Réf. CRMS : AA/KD/SBK20163\_698\_PUN\_Noyer\_282

Objet : SCHAERBEEK. Rue du Noyer 282 - 282B

Demande de permis unique portant sur la régularisation de 2 unités de logement au sein d'une copropriété (au lieu de 1 unité de logement stipulé dans la situation de droit), régularisation de l'unité de logement (appartement 2-11B) en un appartement 2 chambres, transformer et régulariser l'unité de logement (appartement 2-11C) en un studio.

**Avis conforme de la CRMS**

- **Plan de situation de droit Notarial :**

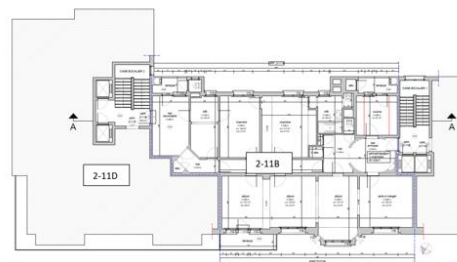
La construction d'époque est différente de la représentation sur le plan de 1934. Selon l'acte Notariale l'appartement 2-11C n'est pas une unité séparée et les superficies de cet appartement centrale sont réparties entre l'appartement 2-11B à Droite et l'appartement 2-11D à gauche.

- **Plan de la situation projetée.**

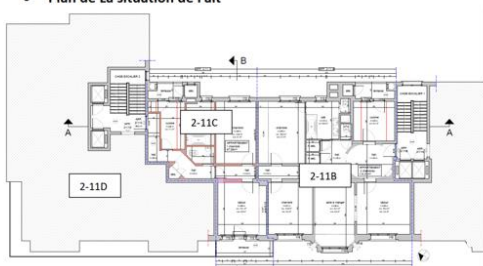
La situation projetée ne change pas les murs de séparation structurelles entre les appartements que l'on retrouve dans la situation de fait.

La demande actuelle de réaménagement intérieur de cet appartement 11C s'avère nettement plus qualitative que dans le projet précédent. Le projet ne nécessite qu'un remodelage du cloisonnement des pièces et n'impacte pas les structures classées, excepté en ce qui concerne l'agrandissement conséquent de la baie séparant le living de la chambre. La CRMS ne s'oppose toutefois pas à cette intervention qui ne fait pas totalement disparaître la baie (on en conserve la perception) et permet d'améliorer la fluidité spatiale du studio.
